Mission régionale d'autorité environnementale
ÎLE-DE-FRANCE

**Avis délibéré
sur le projet de réalisation de deux doublets géothermiques
dans la nappe du Dogger aux Lilas (93)**

N°MRAe APJIF-2022-035
en date du 19/05/2022

Figure 3: Implantation des installations du projet (source : étude d'impact, p. 221)

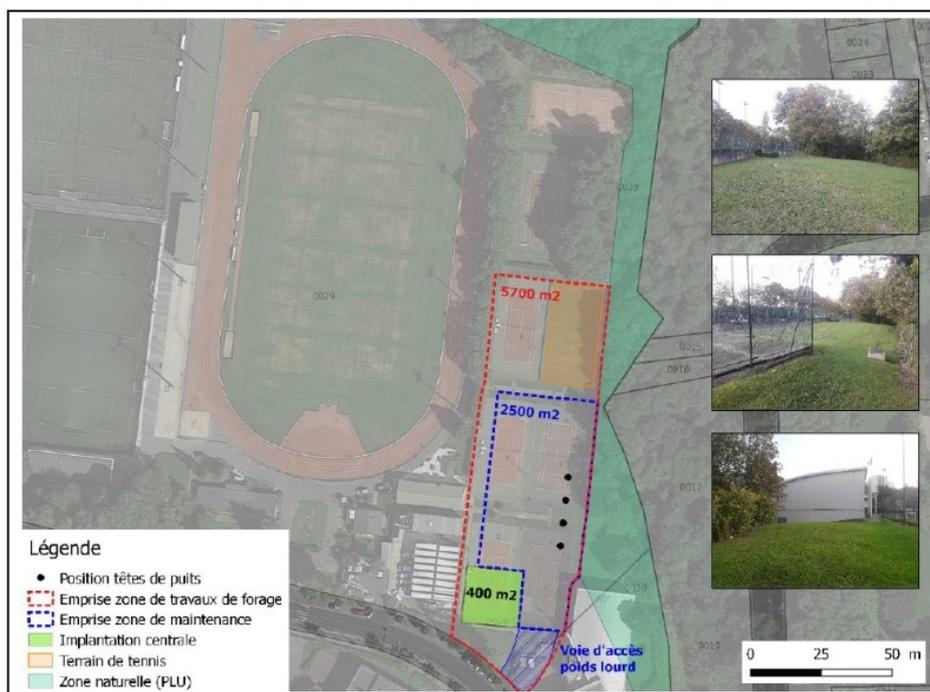
L'emprise de la plate-forme nécessaire aux travaux de forage sera de l'ordre de 5 700 m². En fin de travaux, cette plate-forme sera détruite. Une zone d'environ 2 500 m² sera conservée autour des têtes de puits, afin de permettre des opérations de maintenance lourde (p. 158). La centrale géothermique sera située à proximité directe des forages. L'accès au site se fera principalement par le boulevard Jean Jaurès, au sud du site (Figure 3).

L'étude d'impact indique qu'en raison de la surface nécessaire aux travaux de forage et de la nécessité de maintenir une plateforme accessible pour la maintenance des forages, « trois terrains de tennis seront délocalisés et reconstruits à neuf » (p. 220), mais elle indique également que « deux terrains de tennis seront réhabilités et un terrain couvert sera réalisé en amont des travaux de forage », et qu'« un dernier terrain sera réhabilité après les travaux de forage » (p. 28). Outre l'imprécision voire l'incohérence de ces indications, l'étude d'impact ne précise pas la localisation des nouveaux terrains de tennis⁶, ni si l'activité du club est prévue d'être maintenue pendant la réalisation des travaux.

(1) La MRAe recommande de préciser les modalités de reconstitution des terrains de tennis (phasage, localisation...) et le maintien, partiel ou total, de l'activité pendant la durée des travaux.
